Fra: noreply@blivhoert.kk.dk
Sendt: 5. april 2013 00:13
Til: TMF-Bydesign
Emne: Høringssvar: "Enghave Brygge" med kommuneplantillæg (2011-63262). Afsender: Susanne Bro
Vedhæftede filer: Indsigelse fra Havnelauget.pdf

Høringssvar fra Havnelauget vedr. Lokalplanforslag for Enghave Brygge

Lokalplanforslag: Effekt på kulturhistoriske værdier og havnemiljø

Model af Enghave Brygge Nord iflg. lokalplanforslag. Udført af professionel modelbygger for Havnelauget.

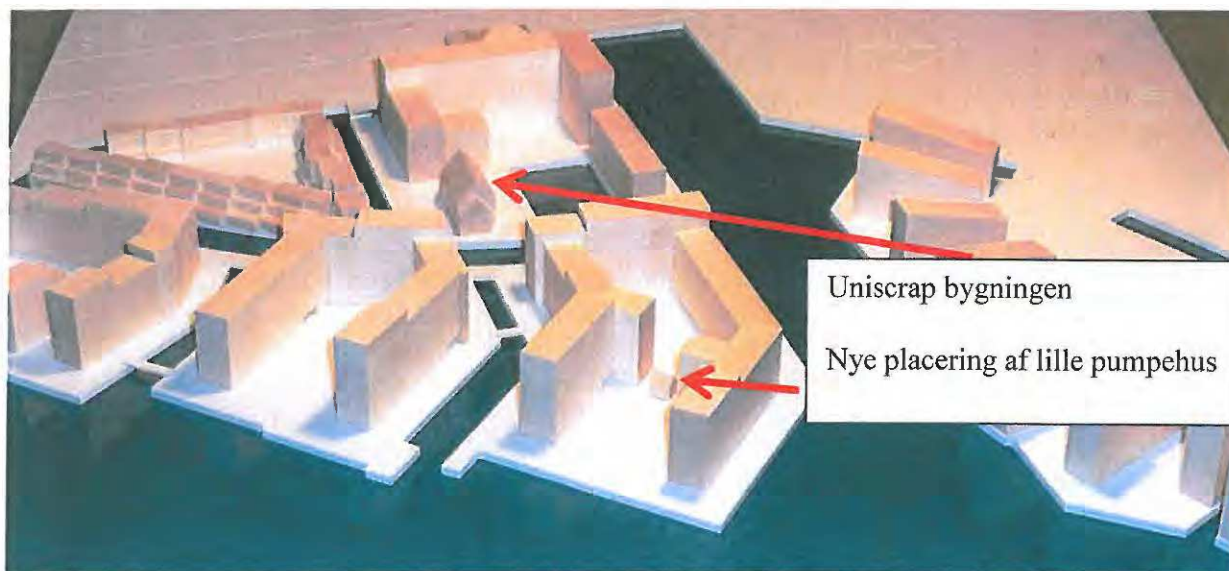
- 2) Uniscrap-bygningen omkranses af højhuse, og vil ikke længere være synlig fra havnesiden eller Tømmergaven fraset gennem lille åbning til Enghave kanal i bygningsmuren, der kanter Tømmergraven (se billede af model af Enghave Brygge Nord iflg. lokalplanforslaget, nedenfor). Bygningen mister sit kajanlæg pga. havneopfyldningen og jernbanesporene fjernes.

- 3) Det lille pumpehus bliver placeret langt inde i en bygningskarré (se billede af model, nedenfor). Pumpehuset mister sin beliggenhed ved vandet og vil ikke længere være synligt fra Tømmergraven. Det vil muligvis kunne øjnes med kikkert fra havnesiden gennem den smalle åbning i karreen mod havnesiden.

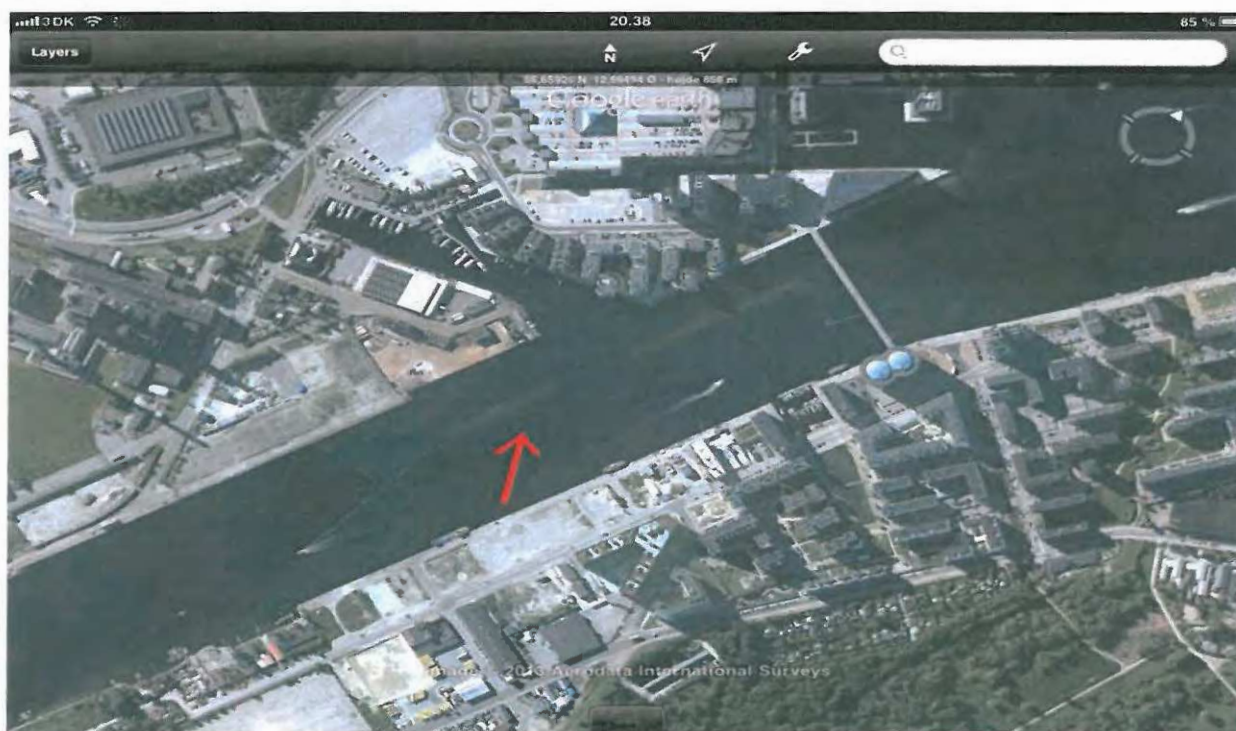
H.C. Ørstedværket er en del af Danmarks industrihistorie og et pejlemærke for Sydhavnen.

Hvorfor vil I gemme det væk?

Hvis man kan forestille sig at står på Brygge Broen og man så hopper rigtig, rigtig højt, så er det dette syn man ser. Tør slet ikke tænke på hvad man ser hvis man ikke hopper, et stort højt hus som kaster skygge over havnen,

Okay, man vil jo stadig kunne se H.C. Ørstedsværket's skorstene.
